Oggetto: [ID_VIP 5084] Porto Torres (SS) – Parco eolico ricadente nel Comune di Porto Torres composto da n° 6 aerogeneratori di taglia 5,67MW cadauno, da ubicarsi dell'area industriale di Porto Torres, di potenza nominale pari a 34MW

Integrazioni Volontarie

Studio di Impatto Ambientale ENI PROGETTO ITALIA IMPIANTO EOLICO PORTO TORRES (34 MWp)

Risposta alla Richiesta di Integrazioni della Regione Sardegna - Assessorato della Difesa dell'Ambiente di cui alla Nota Prot. N. 8530 del 28/04/2020

Tavola: **2** ALLEGATO 3 – Tavola delle interferenze tra il progetto e la fascia di rispetto del Nuraghe Ferrali identificata dal PUC

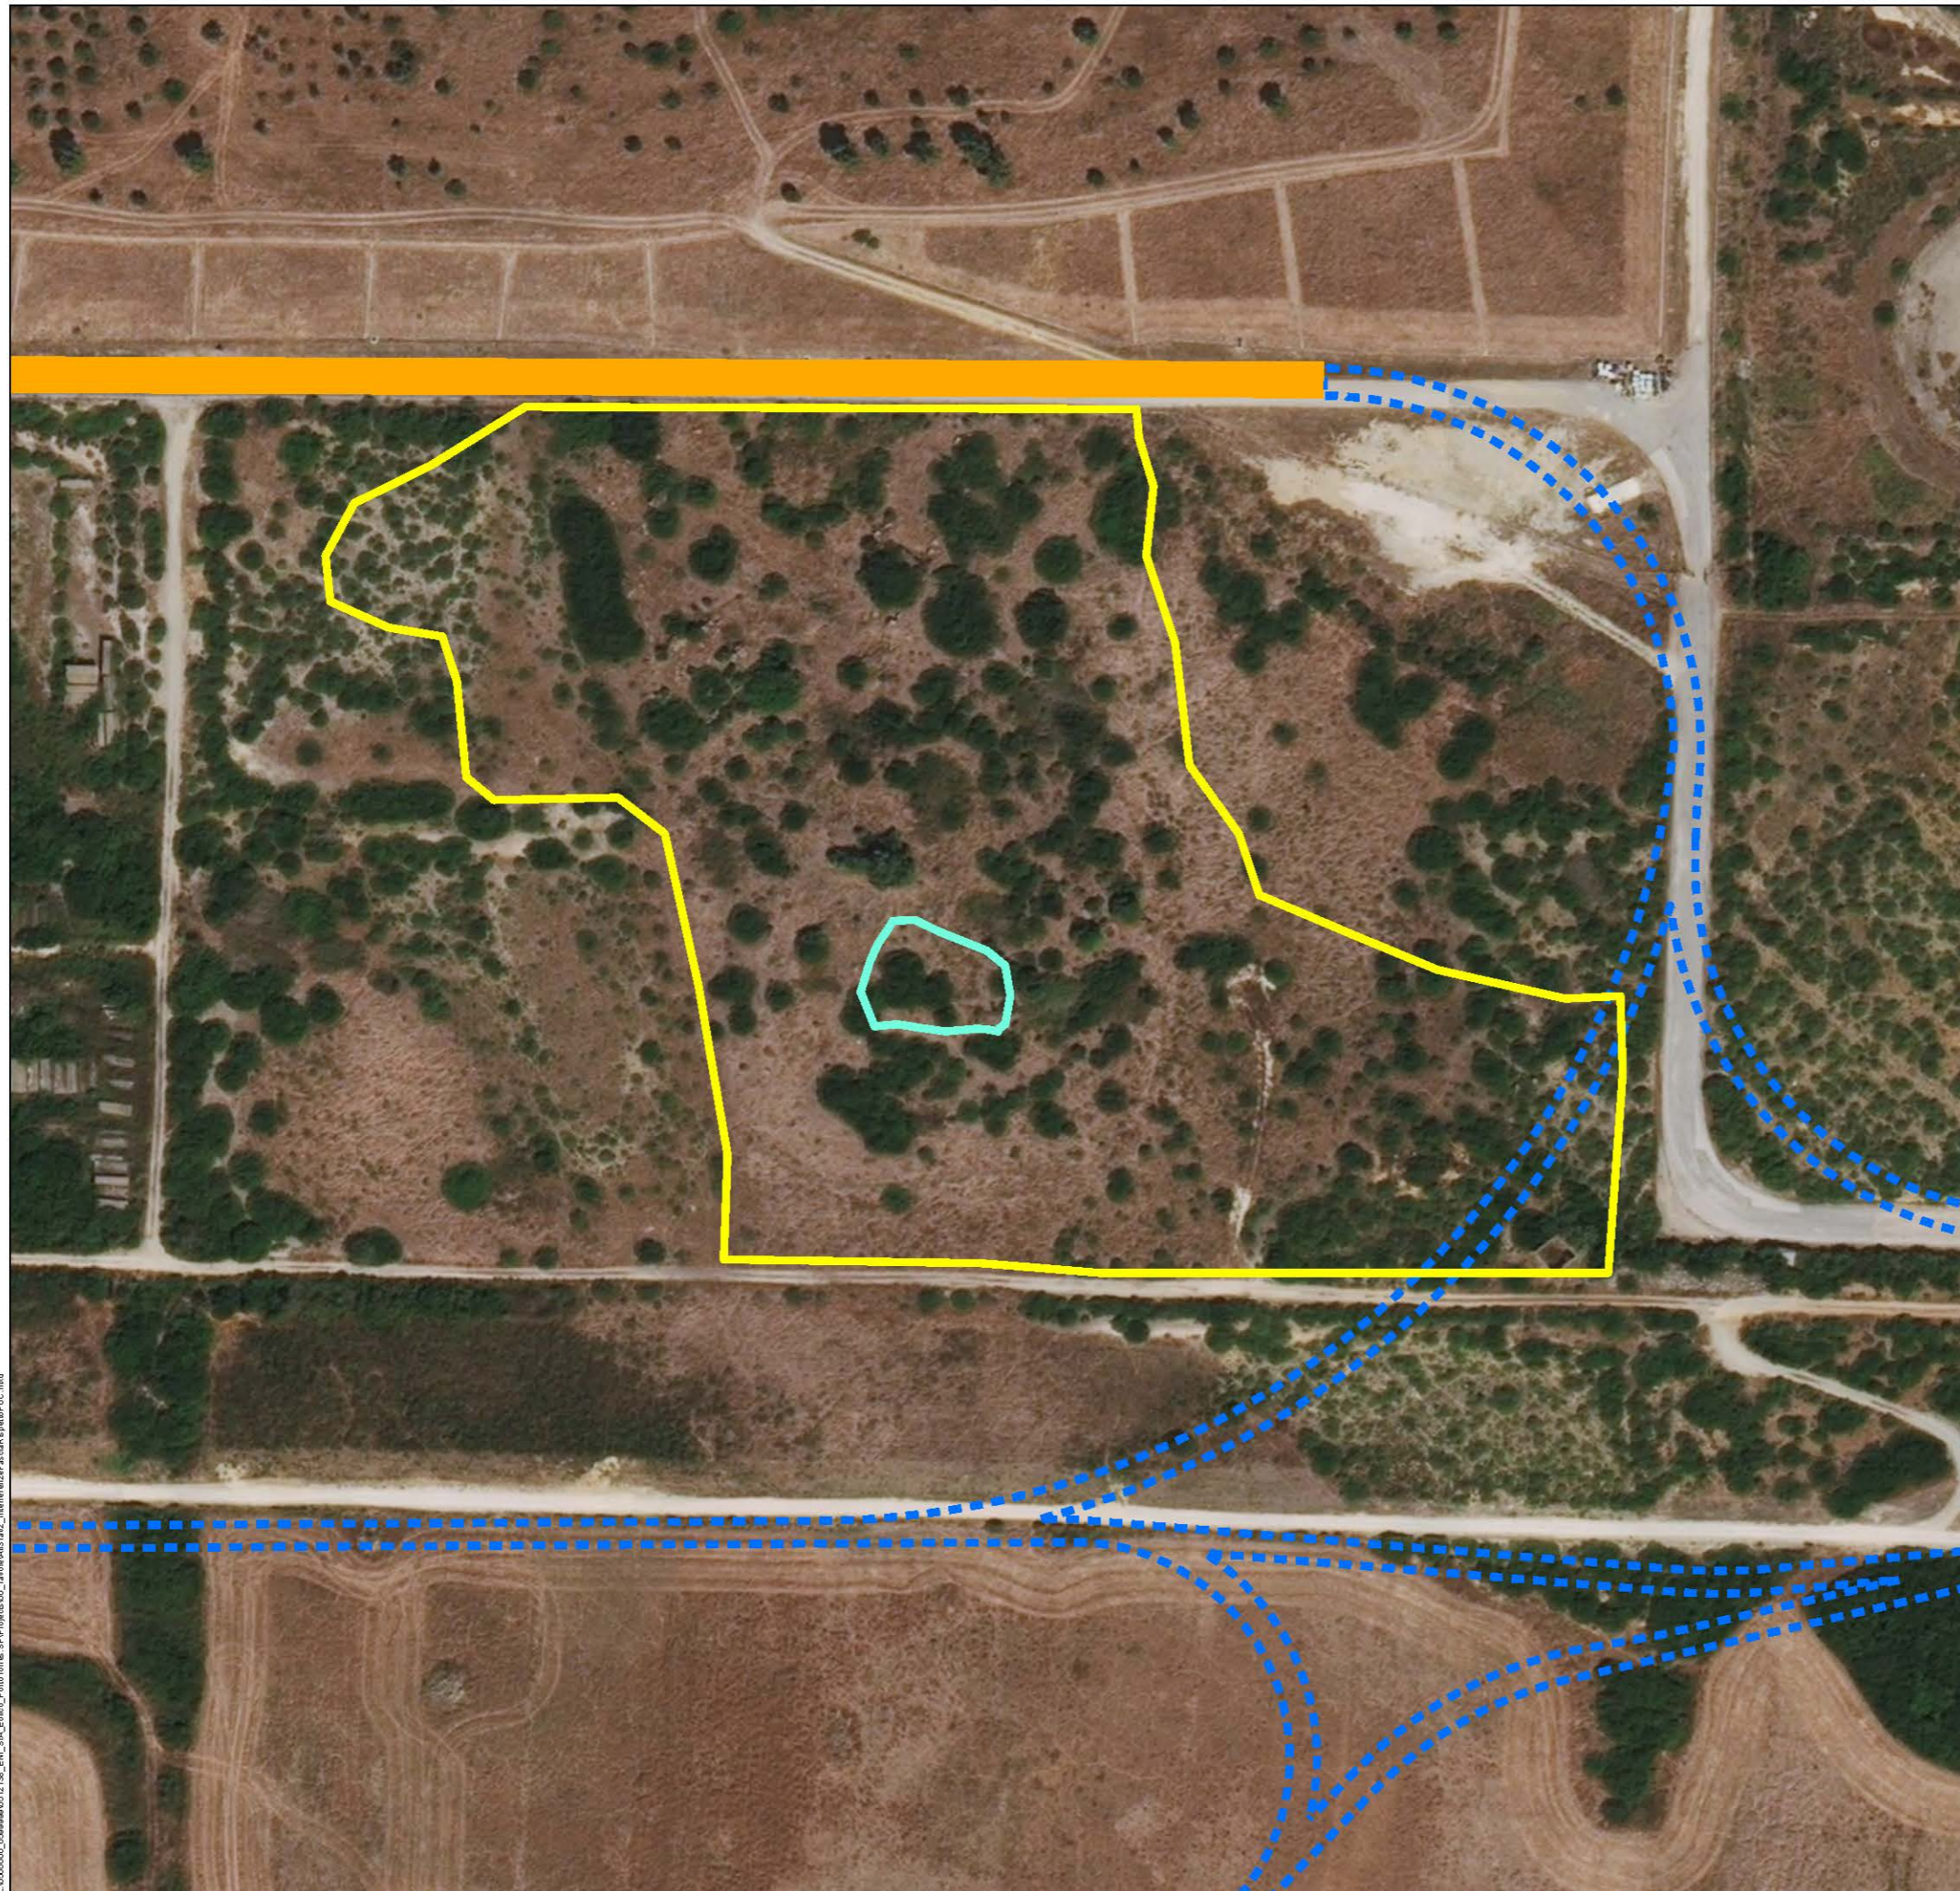
"8. Bene paesaggistico tipizzato e individuato "Nuraghe Ferrali" (PPR - ID 4177): si chiede di produrre un elaborato cartografico di dettaglio (in scala 1:200 almeno; cfr., quale modello, gli elaborati "Planimetria degli scavi, degli sbancamenti e dei rinterri (Keyplan su ortofoto)" e "Planimetria Generale di Impianto - Quadrante 23") con il quale, rappresentando il predetto bene paesaggistico e le relative fasce/zone di cui al punto 7 del presente elenco (compresa la relativa area dichiarata ad alto grado di rischio archeologico), siano riprodotte tutte le opere e le strutture (comprese quelle di cantiere o connesse) ivi ricadenti e previste per la realizzazione dell'impianto eolico (per esempio: viabilità di cantiere e definitiva; cavidotti di connessione elettrica; fasce DP A-Distanza di prima approssimazione dei cavidotti; ecc.). Si deve verificare, anche, la fattibilità di escludere la realizzazione di qualsivoglia opera nel relativo intorno, come dichiarato ad alto grado di rischio archeologico nella Relazione archeologica (cfr. SIA - Allegato 10 - Valutazione Preventiva di Interesse Archeologico - pp. 31-32 -, e suo Allegato 1, Carta del potenziale archeologico). Inoltre, si devono produrre specifici fotoinserimenti delle suddette opere da e verso il bene paesaggistico sopra indicato, comprendendo anche gli aerogeneratori WTG-03 e WTG-05."

Si rimanda alle tavole in **All. 2** ed **All. 3** al presente documento, che riportano uno stralcio della planimetria di progetto (per il progetto complessivo si veda il documento "Inquadramento impianto eolico su ortofoto", documento di Progetto n. SY2400FGDG00140) ed evidenziano l'unica, minima, interferenza esistente tra le fasce di rispetto del Nuraghe Ferrali ed un tratto limitato di viabilità di progetto. Si fa presente che sono state considerate sia la fascia di rispetto del Nuraghe Ferrali riportata nel PUC (Tavola in **All. 3**), nella Tavola SC.A.07a_3, che la più recente fascia di rispetto identificata dalla Dott.ssa Tadeu durante il rilievo del 28 agosto 2020 (Tavola in **All. 2**).
